# 福島第二原子力発電所 1号（2, 3, 4号）発電用原子炉 廃止措置計画認可申請について （前回ヒアリング時コメントに対する補足説明）

令和 2 年 9 月  
東京電力ホールディングス株式会社

外壁表面における線量当量の比較

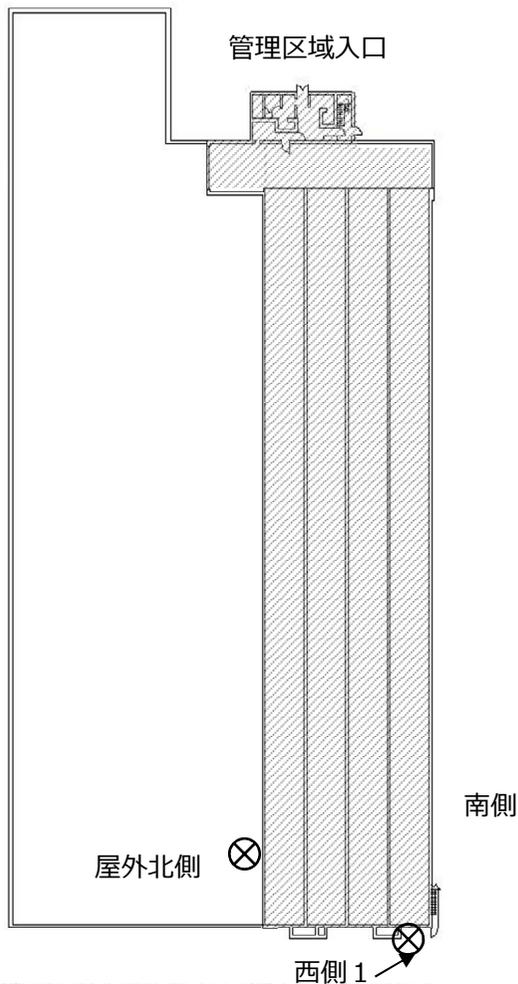
固体廃棄物貯蔵庫内部のドラム缶貯蔵エリアの体積すべてをセメント固化体として配置した場合、セメント固化体同士の自己遮蔽によって過少評価になるのではないか。この場合の評価の保守性の有無について説明すること。

- 本評価で使用している線源モデルは、従前評価と同様に、ドラム缶が配置される範囲を内包するよう体積線源としてモデル化している。これより線源モデルの体積は、個々のドラム缶内の線源領域に貯蔵体数を乗じた総体積より約2.8倍大きくなる。また、単位体積あたりの線源強度を保存していることから、線源領域全体における線源強度は、個々のドラム缶を評価する場合と比較すると保守的な設定として評価している。

- 固体廃棄物貯蔵庫外壁表面（管理区域境界）での3ヶ月集積線量当量測定記録の実測値（ケース①）に対して、線源強度のみ変化させた以下に示すケース②とケース③で外壁表面における3ヶ月集積線量を算出し、ケース①との保守性について比較した。
- ケース①と比較して、ケース②では約3倍、ケース③では約20倍の保守性が確認されている。

風速階級別出現頻度図（標高150m）

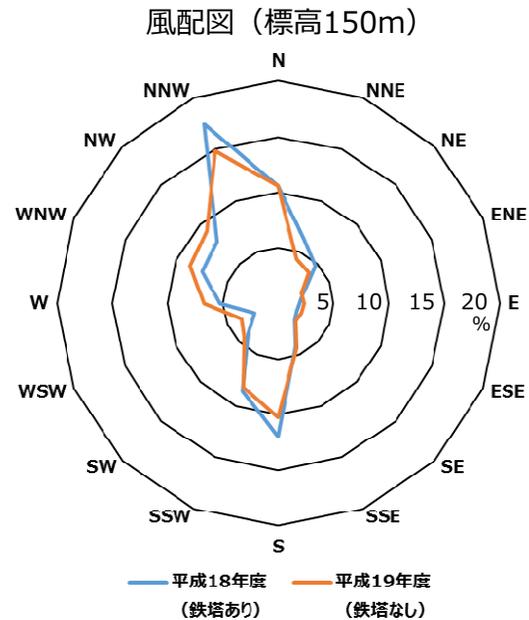
昭和57年の気象データの代表性が失われたことに関連して、平成18年9月に廃止となっている気象観測鉄塔の撤去の状況について確認すること。

- 気象観測鉄塔は、平成19年3月に撤去している。
- 気象観測鉄塔撤去前後（平成18年度～平成19年度）での、排気筒高さ付近の風況を比較したところ、風向・風速ともに概ね同様の傾向を示しており、気象観測鉄塔の撤去の影響については確認されなかった。また、平成21年2月の原子炉設置変更許可申請（敷地面積の一部縮小）時点では、昭和57年の気象データの代表性は確認できていることから、気象観測鉄塔の撤去による風況への影響は有意なものでは無いと考える。
